Regionale Planungsstelle Ostthüringen  
beim Thüringer Landesverwaltungsamt  
Referat 300  
Puschkinplatz 7  
07545 Gera

**Stellungnahme im Rahmen der Anhörung / öffentlichen Auslegung des Entwurfs des Regionalplanes Ostthüringen mit integriertem überarbeitetem Entwurf des Abschnittes 3.2.2 Vorranggebiete Windenergie (2. Entwurf)**

#### Kriterien 4.5. und 4.7 – Umgebungsschutz von Kulturdenkmälern und Kulturerbestandorten

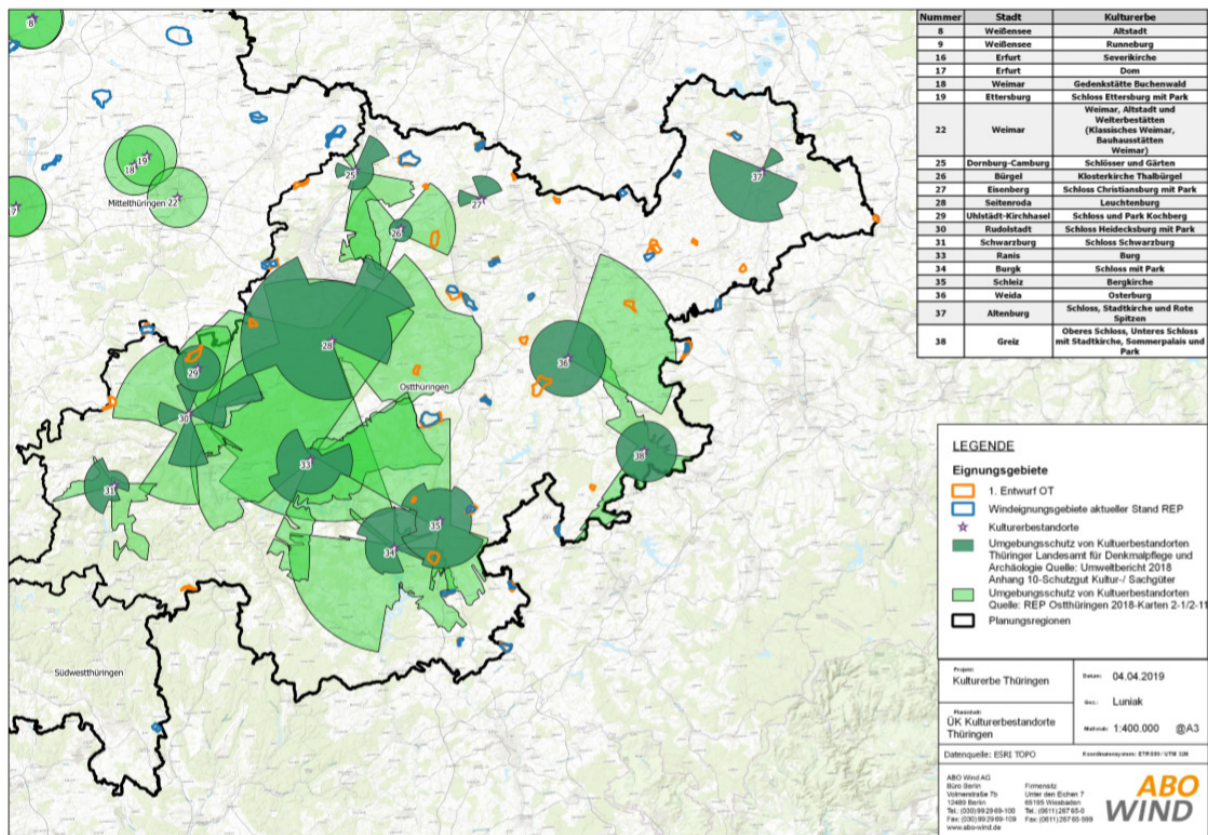
Die in der nachfolgenden Karte dargestellten dunkelgrünen Schutzbereiche sind die vom Thüringer Landesamt für Denkmalpflege und Archäologie (TLDA) geforderten Abstandsbereiche (siehe Anhang 10 des Umweltberichtes zum Regionalplan Ostthüringen). Demgegenüber hat die regionale Planungsgemeinschaft in den Karten 2-1 bis 2-11 deutlich erhöhte Schutzbereiche ausgewiesen (in der Karte hellgrün eingezeichnet), die z.T. weit über die vom TLDA geforderten Schutzbereiche hinausgehen. Die im Regionalplan ausgewiesenen Schutzbereiche erstrecken sich über 40% der Regionalplanfläche, diese Flächen werden ohne eine detaillierte Betrachtung der Windenergie vorenthalten. Dies ist eindeutig fehlerhaft, da somit 40% der Regionalplanfläche von einer weiteren Betrachtung der Windenergie entzogen werden.

Die im Regionalplanentwurf jetzt neu ausgewiesenen Umgebungsschutzbereiche haben Reichweiten z.T. über 15 km und mehr (bis 24 km). Dazu ist festzustellen, dass die Rechtsprechung hier beispielsweise in einem Urteil des Verwaltungsgerichtes Meiningen (AZ: 5 K 670/06 Me, 28.07.2010) in Bezug auf das Weltkulturerbe Wartburg wie folgt geurteilt hat:

Die für eine korrekte Beurteilung der Zulässigkeit dieser Schutzbereiche notwendigen Quellen wurden mit dem Entwurf des Regionalplans nicht zur Verfügung gestellt. Laut Auskunft der Planungsgemeinschaft findet sich die Synthese der Quellen in der Begründung Z 3-3 wieder. Da die Synthese nicht nachvollziehbar ist und die Quellen nicht angegeben wurden, ist die Ausweisung der Schutzbereiche fehlerhaft.

Aus den Unterlagen des Regionalplangentwurfes ist nicht erkennbar, welche Blickbeziehungen wirklich geprüft wurden, es ist nicht nachvollziehbar, wie diese konkret bestimmt wurden und warum andere Blickbeziehungen ausgeschlossen wurden. Darüber hinaus ist auch aus den Unterlagen nicht ersichtlich, welche markanten Punkte für die Sichtbereichsanalysen herangezogen wurden, ob diese wirklich repräsentativ sind und ob hier wirklich auch die Besucher auf die Denkmale richten.

Fraglich ist auch, ob der Blick vom Denkmal schützenswert ist (OVG NRW Beschluss vom 12.02.2013 – 8 A 96/12; OVG Koblenz, 1 A 10683 vom 07.04.2017), welcher hauptsächlich durch die Schutzbereiche geschützt werden soll. Für die Anwendung des 5-km-Abstandskriterium wird in den Unterlagen des Regionalplangentwurfes argumentiert, dass die von Windenergieanlagen ausgehende Wirkung auf das Landschaftsbild nur noch gering bis mäßig ausfallen. Dies steht also im direkten Widerspruch zu den hier ausgewiesenen Schutzbereichen.
